Bebauungsplan "Solarpark Im Morkenfeld am Wäldchen"
der Gemeinde St. Alban
Verbandsgemeinde Nordpfälzer-Land
Donnersbergkreis

Prüfung der eingegangenen Stellungnahmen aus der frühzeitigen Öffentlichkeitsbeteiligung gemäß § 3 Abs. 1 BauGB und der frühzeitigen Beteiligung der Behörden und Träger sonstiger Belange gemäß § 4 Abs. 1 BauGB

Stand: Juni 2024

Beigefügte Karten (Auszüge)

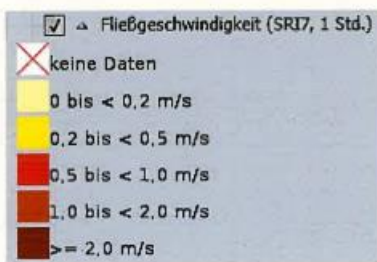
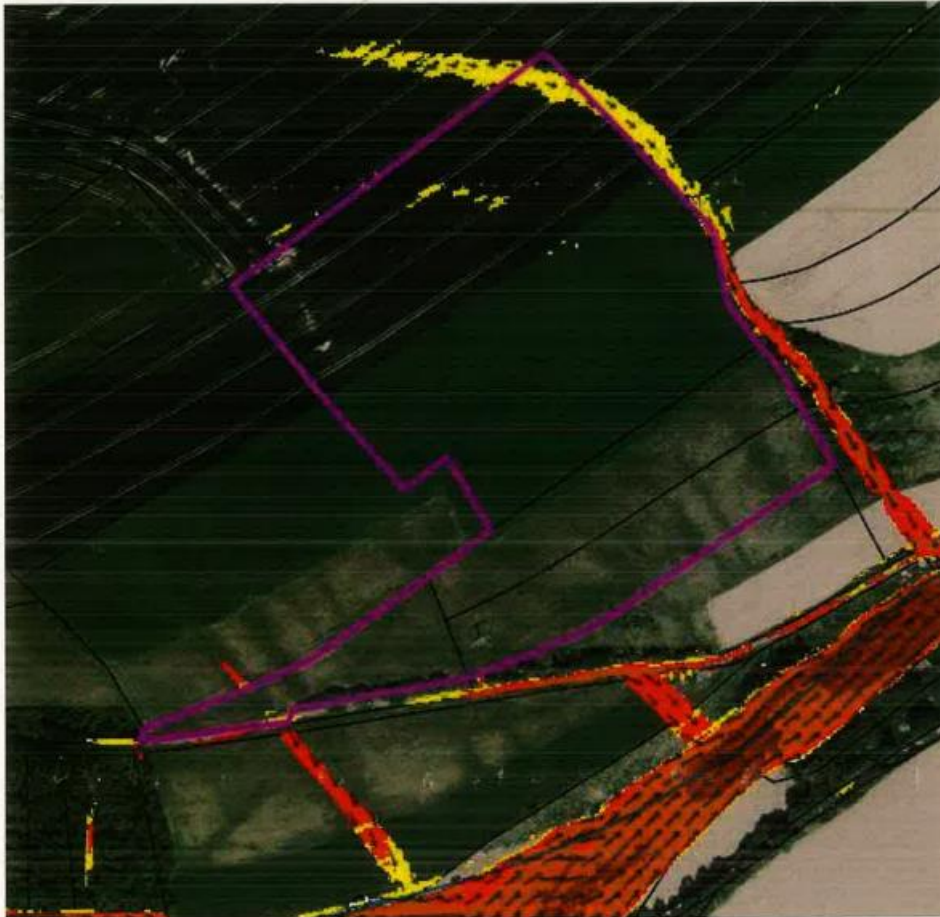
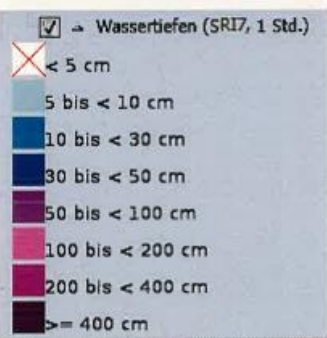
Das im Plangebiet anfallende Oberflächenwasser kann über die PV -Module ungehindert abfließen und ist breitflächig zur Versickerung zu bringen. Auf der Fläche der versiegelten Wechselrichter- / Transformatorstation kommt es aufgrund der Versiegelung zu einem erhöhten Oberflächenabfluss. Dieser ist vollständig in die umliegenden unversiegelten Bodenflächen zu versickern.

An Intensität und Häufigkeit zunehmende Starkregenereignisse stellen eine Herausforderung für die moderne Bauleitplanung dar.

Die Hinweise zum vorsorgenden Bodenschutz werden zur Kenntnis genommen und für die weitere Planung geprüft. Im Umweltbericht im Rahmen des Entwurfes werden hierzu ausführliche Aussagen getroffen werden.
